Modulo per la presentazione delle osservazioni per i piani/programmi/progetti sottoposti a procedimenti di valutazione ambientale di competenza statale

Progetto di potenziamento dell'impianto eolico di Andretta -Bisaccia (AV). Smantellamento 47 aerogeneratori esistenti e realizzazione di 14 nuovi aereogeneratori, per una potenza complessiva di 63 MW.

Codice procedura: 4828; Proponente: ERG Wind 4 S.r.l.

Analisi degli impatti cumulativi di una proposta repowering sui parchi WinBis e CerBis

Figura 11 – Impatto dovuto al proposto impianto del proponente. Da qui si vede che l'ombreggiamento intermittente della parte nord del parco proposto pone la gran parte dei ricettori a rischio di un impatto superiore alle 50 ore all'anno e in alcuni casi fino a 200 ore all'anno.

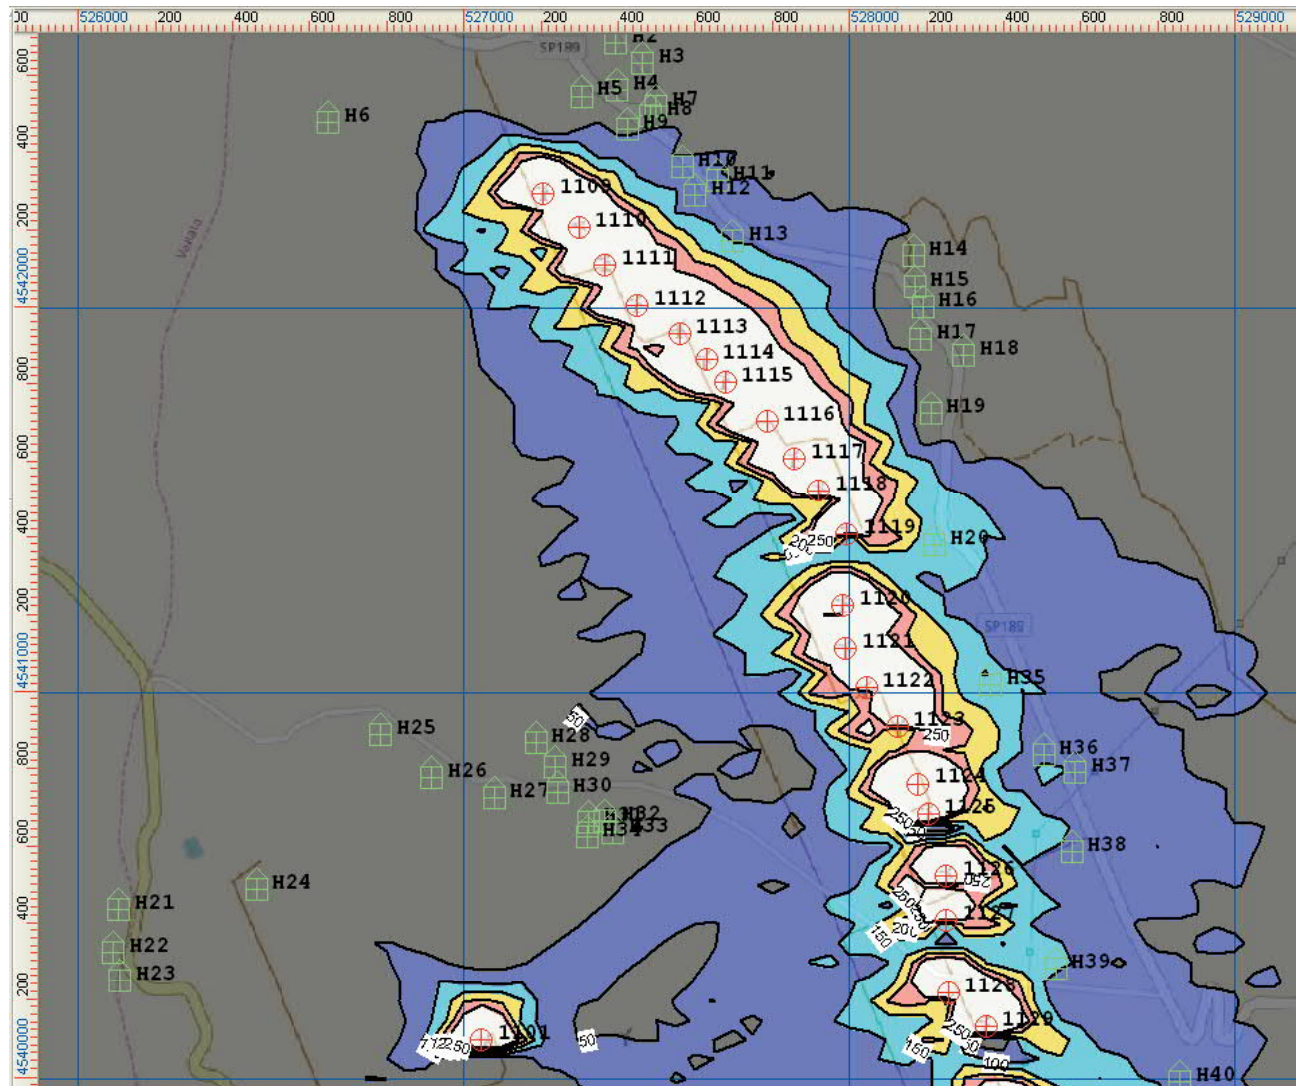
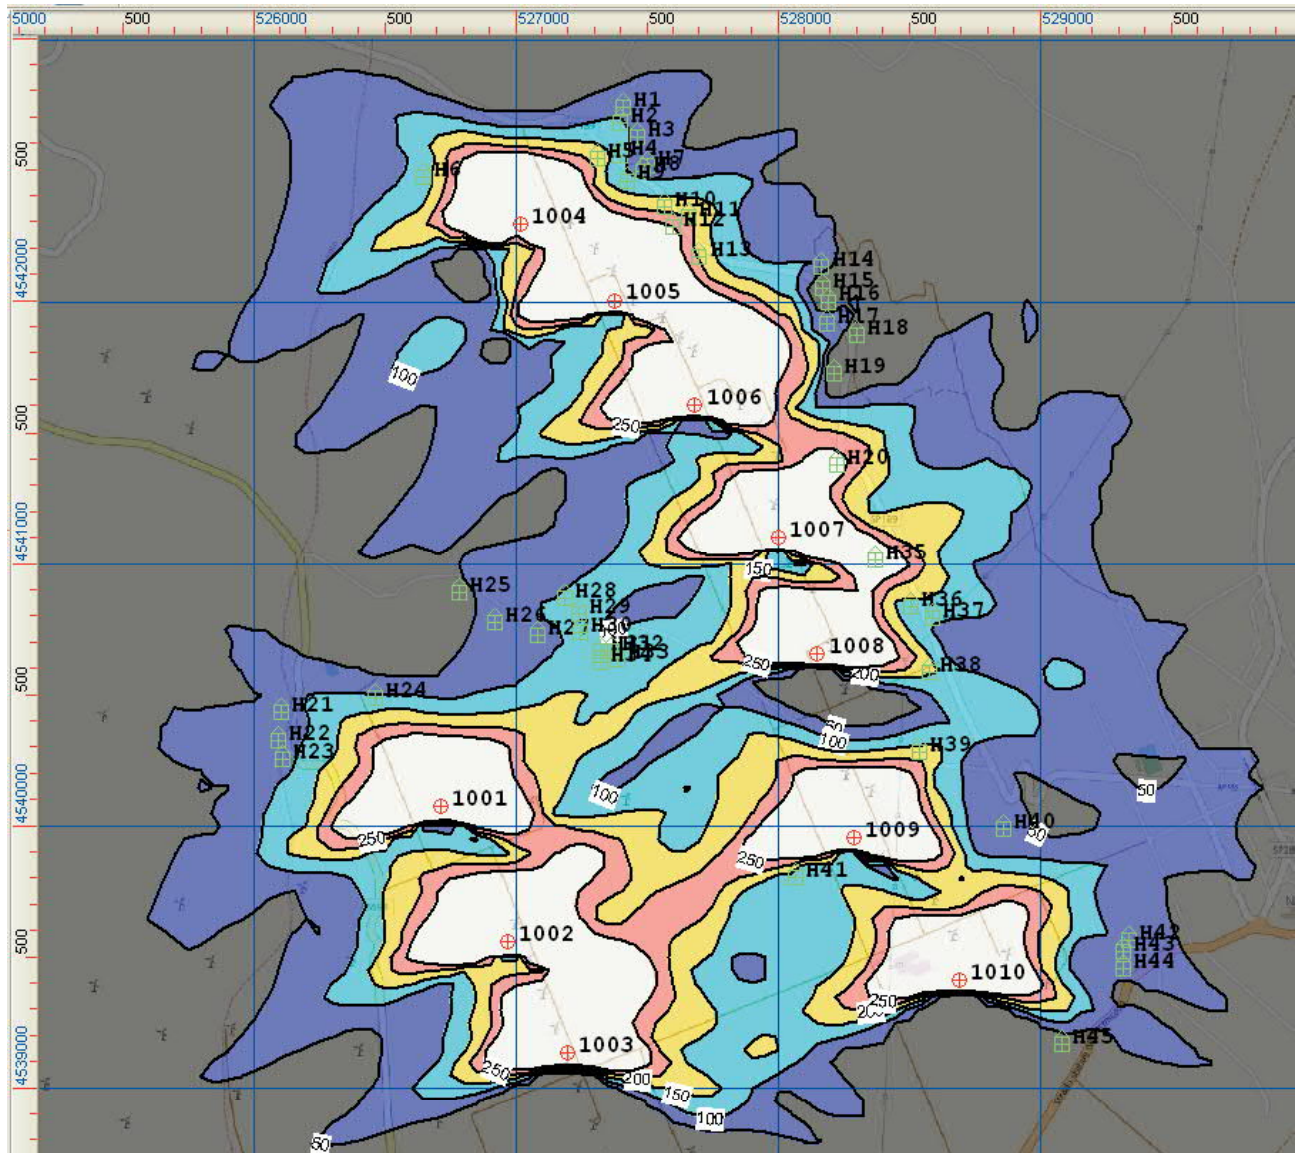
1.4 Anche con riferimento all'ombreggiamento derivante dall'esercizio del nuovo Progetto ERG, la relazione allegata evidenzia, tra l'altro, che l'incremento dell'ombreggiamento derivante dal progetto ERG (effetto anche quadruplicato rispetto ad oggi), tanto più ove considerato unitamente a quello provocato dalle turbine degli altri parchi eolici limitrofi,

Ciò aggraverebbe, per numerosi recettori, il fenomeno dello *shadow flickering*, che dovrebbe, invece, essere mitigato per attutire l'intermittenza della luce solare provocata dalla rotazione delle pale eoliche.

Nelle figure seguenti abbiamo calcolato quale sia l'ombra massima astronomica del progetto. Si passa dal progetto attuale in Figura 10 nel quale l'ombreggiamento intermittente è un fenomeno che interessa per meno di 50 ore la gran parte dei recettori della zona ad un progetto in Figura 11 che aumenta drasticamente fino a quadruplicare l'impatto come ad esempio nel ricettore R12 (passa da circa 15 ore/anno a 212 ore/anno).

Questo ha una grande importanza in termini di impatto cumulativo. Infatti oltre alle turbine attualmente di proprietà del proponente vi sono altre turbine in zona che generano dell'ombreggiamento intermittente. Se fino ad oggi l'impatto cumulativo derivante da tutte le turbine in zona è stato accettato, quadruplicando l'impatto delle sole turbine del proponente questa accettazione potrebbe scomparire.

Figura 12 – Impatto su Bisaccia nuova dell’ombra intermittente. Tra le zone colpite oltre 30 ore/anno (blu) una parte visibilmente urbanizzata

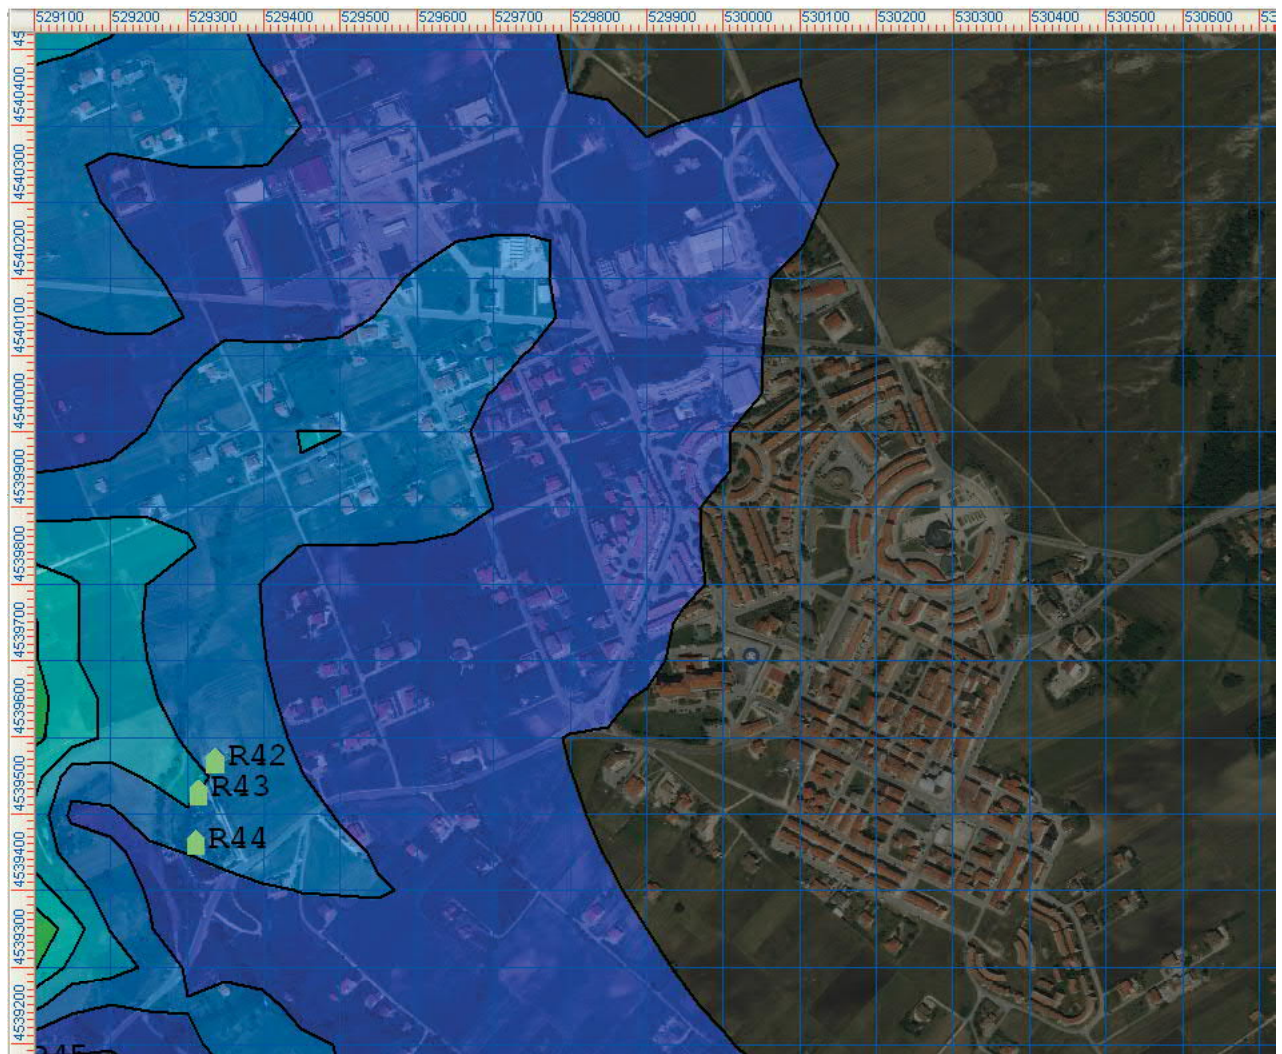
Peraltro, come evidenziato nella Relazione Tecnica allegata, l'impatto dell'ombreggiamento intermittente investe anche recettori che non sono stati elencati dal proponente, ed in particolare in aree densamente abitate del Comune di Bisaccia.

L'impatto dell'ombreggiamento intermittente investe anche recettori che non sono stati elencati dal proponente e in particolare aree densamente abitate di Bisaccia con valori nettamente superiori alle livelli massimi utilizzati internazionalmente (vedi Figura 12).

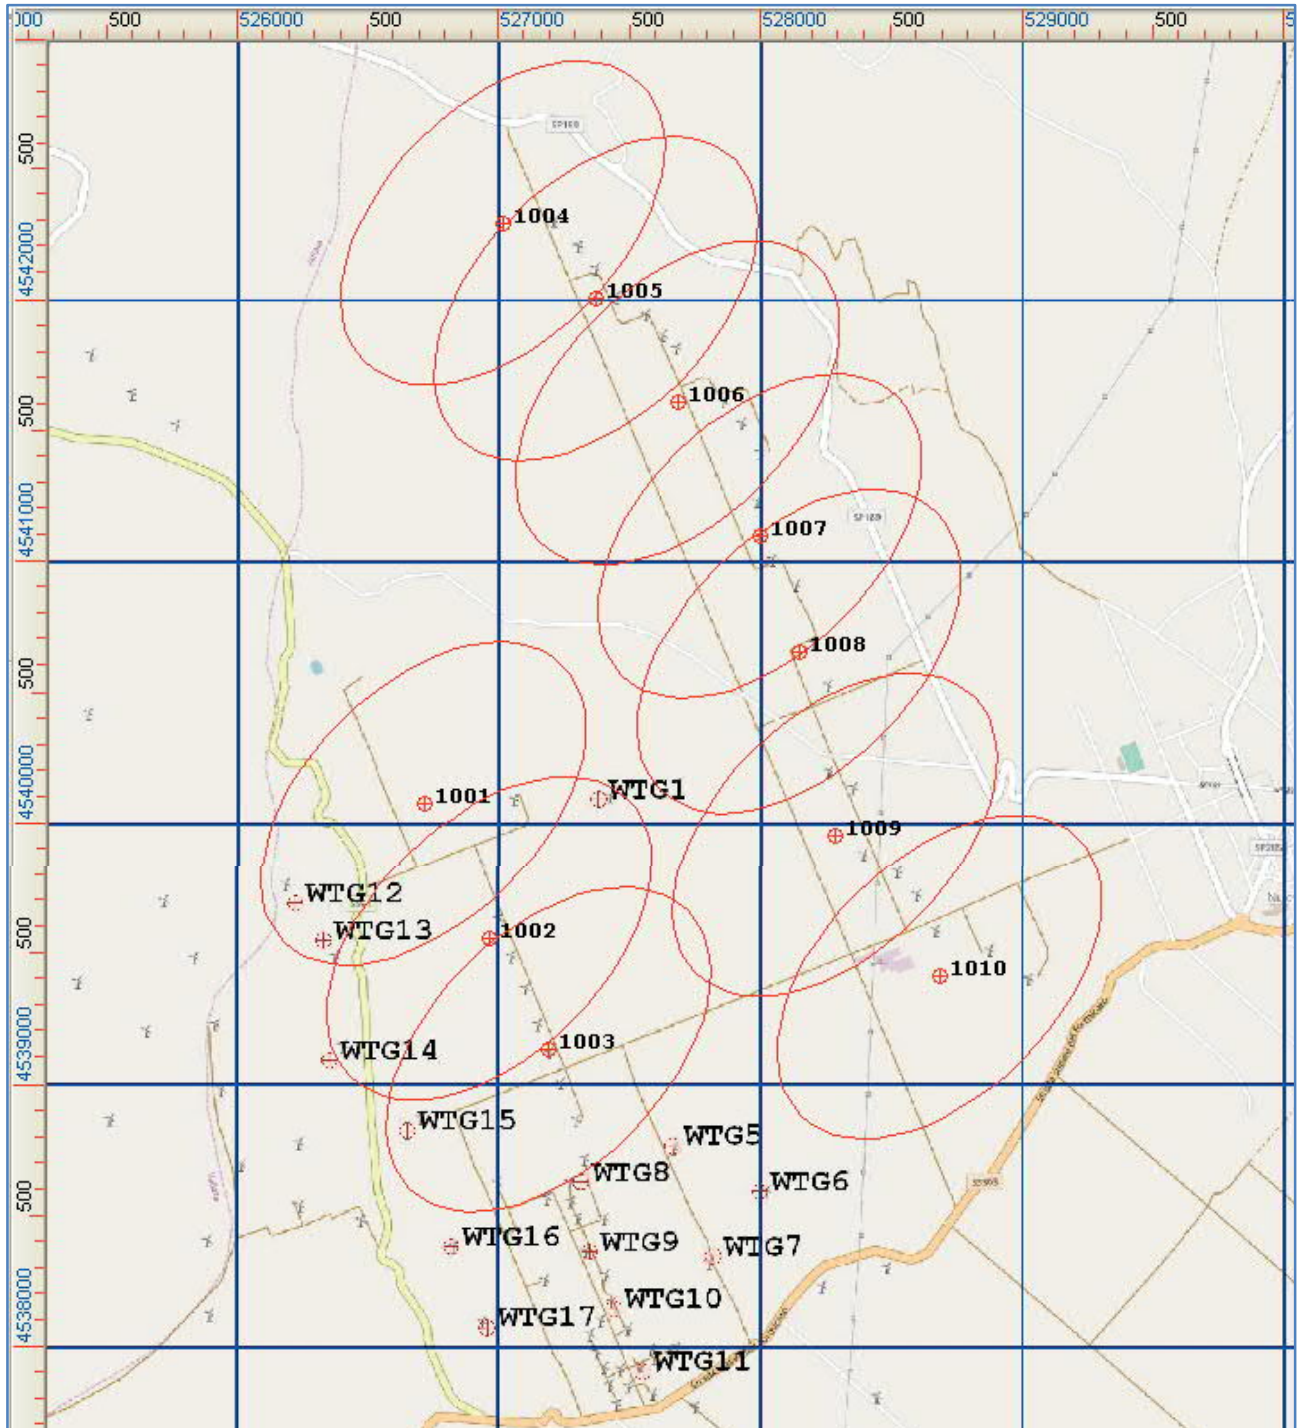
L’eccessiva vicinanza degli aerogeneratori indicati nel SIA con i codici R-BS01, R-BS02, R-BS03, R-AD01 rispetto agli aerogeneratori di WinBis rispettivamente individuati con i codici WTG1, WTG12, WTG13, WTG15, WTG25 ed agli aerogeneratori di CERBIS individuati con i codici WTG08, risulta peraltro in contrasto anche con le disposizioni nazionali e regionali formulate a tutela del paesaggio, della produttività delle iniziative preesistenti e delle condizioni di sicurezza di aree (come quella di specie) interessate da una pluralità di impianti eolici.

Come si vede dalle immagini le macchine R-BS01, R-BS02, R-BS03, e R-AD01 (1001, 1002, 1003, 1014 nelle immagini) del proponente non soddisfano il requisito minimo della distanza di 5 diametri sulla direzione

prevalente del vento e di 3 diametri sulla direzione perpendicolare a quella prevalente del vento dagli aerogeneratori Winbis.

- 1) che siano eliminati/delocalizzati gli aerogeneratori del menzionato progetto di potenziamento di ERG Wind 4 S.r.l., identificati con i codici R-BS01, R-BS02, R-BS03, R-BS04, R-BS05, R-BS06, R-BS07, R-BS08, R-BS09, R-BS10, in quanto interferenti con quelli dell'impianto eolico in esercizio di titolarità di WinBis S.r.l. identificati con i codici WTG1, WTG5, WTG6, WTG12, WTG13, WTG14, WTG15, WTG16, WTG17, e con quello dell'impianto eolico in esercizio di titolarità di CERBIS S.r.l. identificato con il codice WTG8 nonché pregiudizievoli per le scriventi società nei termini evidenziati nell'allegata relazione tecnica;
- 2) che sia modificato il tracciato del cavidotto in modo che lo stesso non si intersechi e,

Figura 15 – Immagine da cui si vede che le macchine R-BS01, R-BS02, e R-BS03 (1001, 1002, 1003 nell'immagine) del proponente non soddisfano il requisito minimo della distanza di 5 diametri dagli aerogeneratori Winbis e CERBIS espresso dalla Regione Campania nella DGR 532/2016

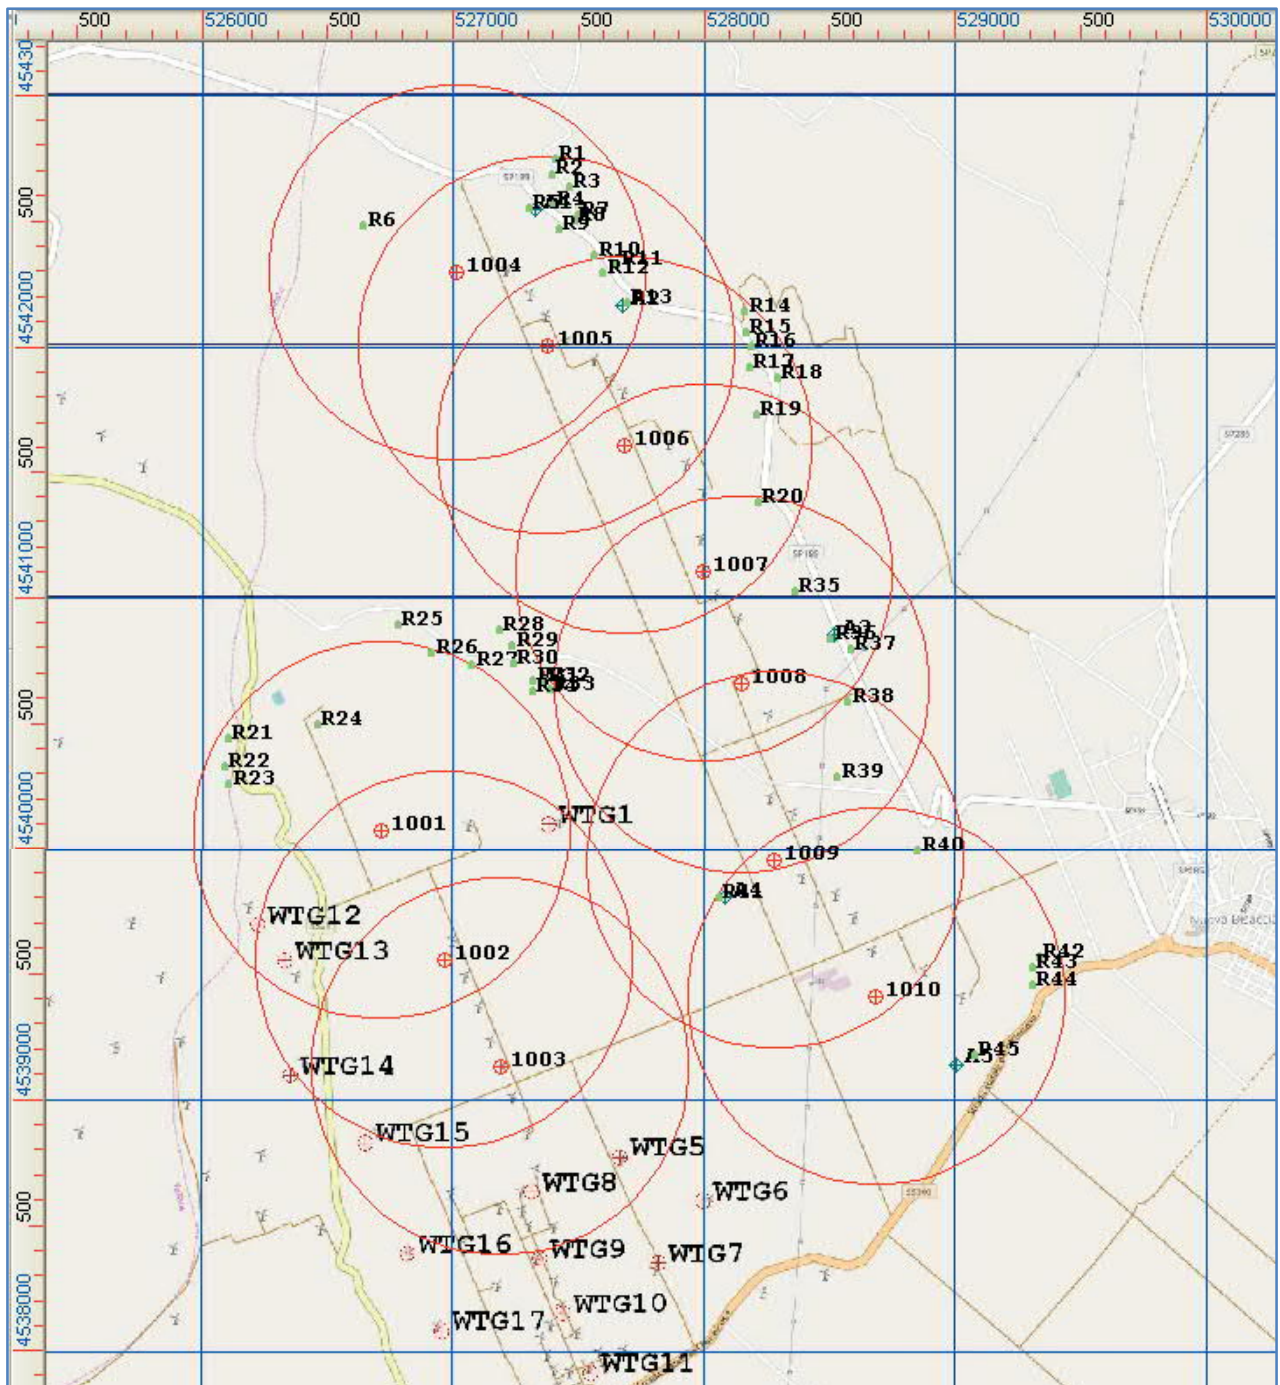
- non rispetta quanto prescritto dalla D.G.R. Campania n. 532/2016, ove dispone che *“La distanza teorica consigliata tra le macchine di un impianto eolico è pari a cinque volte il diametro del cerchio tracciato dalle pale per evitare effetti di turbolenza”;*
